## Numéro FAQ: 16-007

### Prescriptions de protection incendie AEAI, édition 2015

### Directive de protection incendie 16-15 / Voies d'évacuation et de sauvetage

Thème: Choix des matériaux pour les coursives extérieures

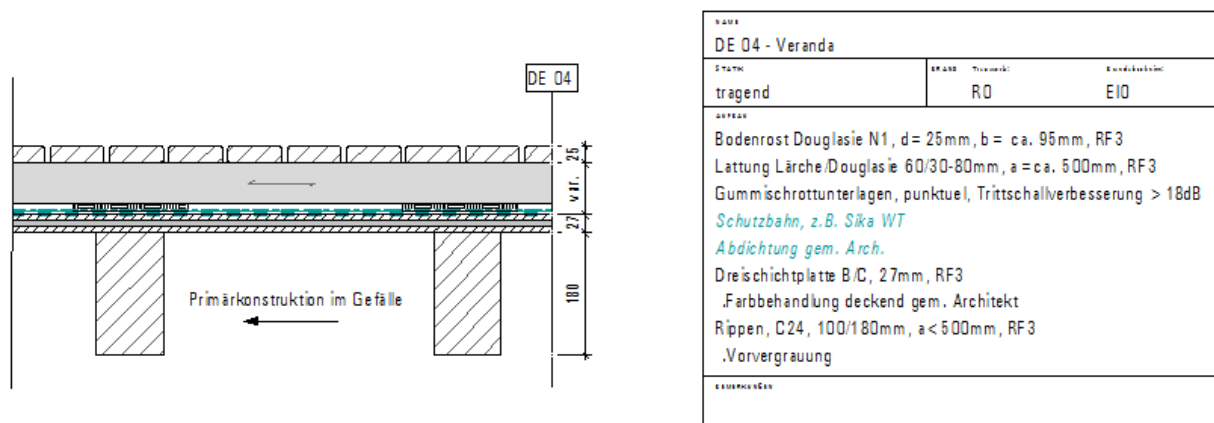
- De manière générale, peut-on placer une grille RF3 sur la coursive extérieure (voie d'évacuation horizontale) ou l'alinéa 1 concernant l'incombustibilité s'applique-t-il à toute la structure de la coursive, y compris la grille ?

- o Utilisation de matériaux de construction, tableau 4.2 : revêtements de sol RF3 dans les voies d'évacuation horizontales
  - o Utilisation de matériaux de construction, tableau 3.3.2, structure de couverture, par ex. type 2 avec couche supérieure RF3 et panneau antifeu 30-RF1.
- Alinéa 6 : Quelles sont les couches utilisables pour deux possibilités d'évacuation en matériaux de construction RF3 ? Serait-il possible de construire une structure entièrement en matériaux combustibles, comme décrit ci-dessous ? Ou l'alinéa 1 concernant l'incombustibilité des coursives extérieures s'applique-t-il aussi à l'alinéa 6 ?

Question 1 : pour les bâtiments de faible ou moyenne hauteur, on peut utiliser comme revêtement de sol dans les coursives une grille en matériaux de construction RF3.

Du point de vue du choix des matériaux des revêtements de sol, la directive 14-15, tableau 4.2, colonnes « Revêtements de sol » et lignes « Voies d'évacuation horizontales » s'applique.

Question 2 : l'exigence selon laquelle les coursives extérieures doivent être construites en matériaux de construction RF1 [DPI 16-15, chiffre 2.5.4, alinéa 1] s'applique également pour les coursives extérieures menant aux deux extrémités à des voies d'évacuation verticales. Seule disparaît l'exigence que la surface de circulation présente une résistance au feu de 30 minutes et que les raccords aux parois extérieures soient exécutés de manière à résister au feu. En outre, les revêtements de paroi extérieure et les éléments de construction porteurs linéaires peuvent être en matériaux combustibles.

Dans la structure présentée, il faut donc remplacer le « panneau tricouche B/C, 27 mm, RF3 » par une couche porteuse en matériaux de construction RF1 fermée sur toute sa surface si la course extérieure correspond à la DPI 16-15, chiffre 2.5.4, alinéa 6. La grille et les raidissements peuvent être en matériaux de construction RF3 (bâtiment de faible ou moyenne hauteur).

Si une structure ouverte (par ex. grille) est installée au lieu d'une couche porteuse fermée sur toute sa surface en matériaux de construction RF1, aucune grille supplémentaire en matériaux de construction combustibles ne peut être installée.
